MPE720 改善項目・不具合修正変更

MPE720 Ver5.38 Ver5.39 の機能追加・改善項目は次のとおりです。

No2. MNET-01 モジュール対応

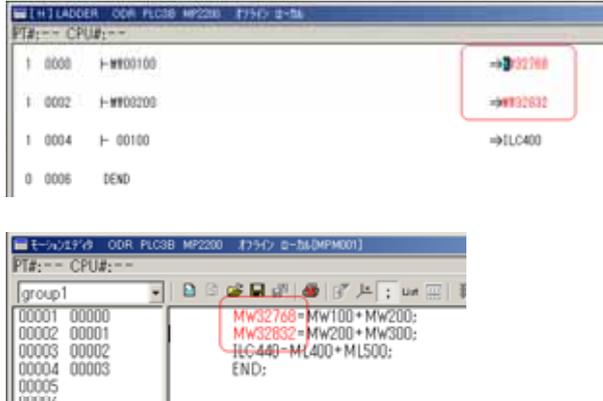
新規オプションモジュールである MNET-01 モジュールに対応しました。MNET-01 モジュールは、217IF 機能と MNET 機能を有します。

本モジュールは、MP2000 システムソフト Ver2.61 以降で使用可能です。

No4. 新ラダーのスコーピング展開印刷機能（改善）

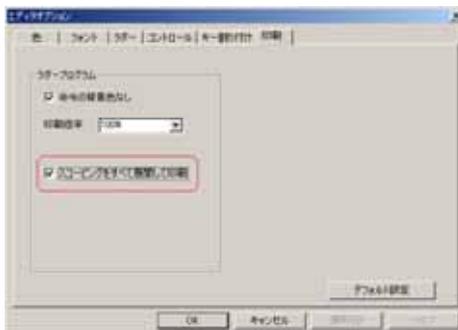
新ラダープログラムを印刷時にスコーピングを ON 状態で印刷できるようにしました。

No5. 複数レジスタ置換 D レジスタ対応 (改善)

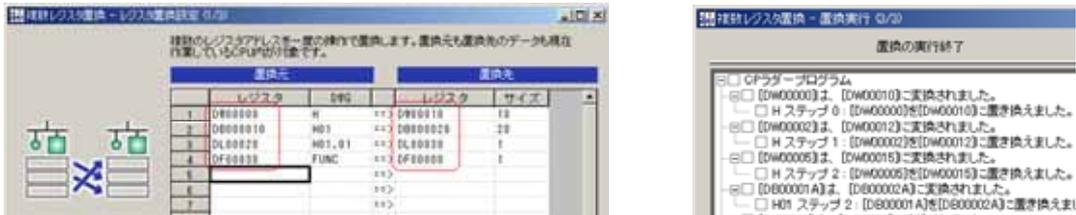
「複数レジスタ置換」機能において、DWG の D レジスタも置換できるように機能改善しました。

No7. SJDE-**AN*のユーザ定数 Pn0000 対応

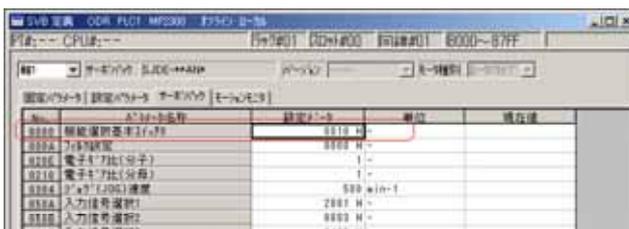
SJDE-**AN*のユーザ定数 Pn0000 を操作可能なパラメータにしました。

No11. データトレース条件設定動作不良

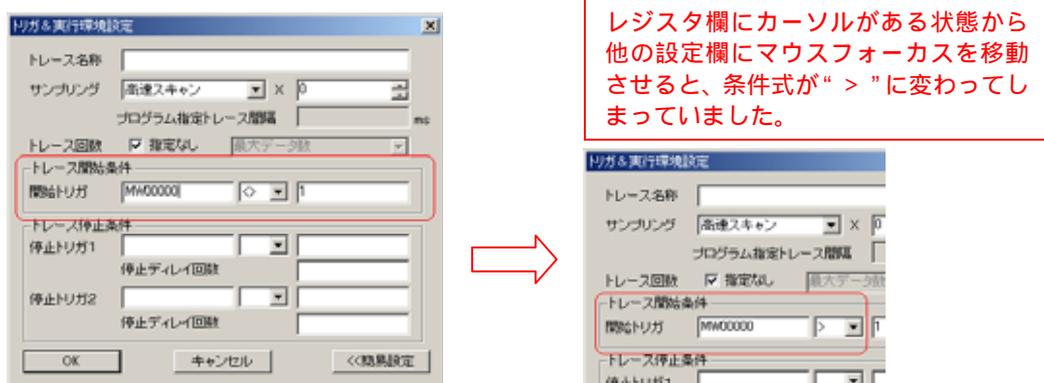
トレースマネージャでトリガ条件設定後、マウスフォーカスを移動するとトリガ条件が初期化されていたので、これを修正しました。

No14. MP930 の設定パラメータ保存不具合

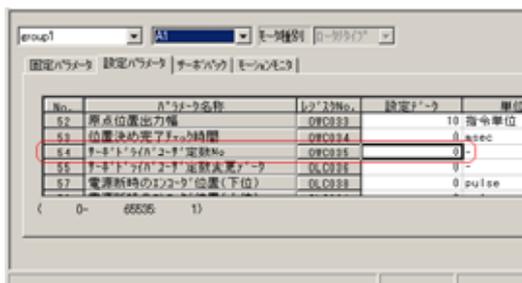
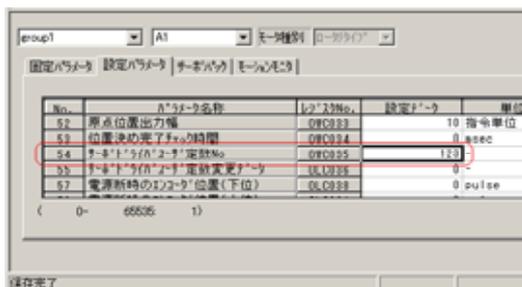
MP930 の設定パラメータ No54 に関して、モーションパラメータ画面で値を入力して保存すると正常に保存が完了したように見えていましたが、タブを切り替えると保存前の値に戻ってしまっており、値が保存されていませんでした。そのため、これを修正しました。

タブを切り替えると保存前の値に戻ってしまいます。
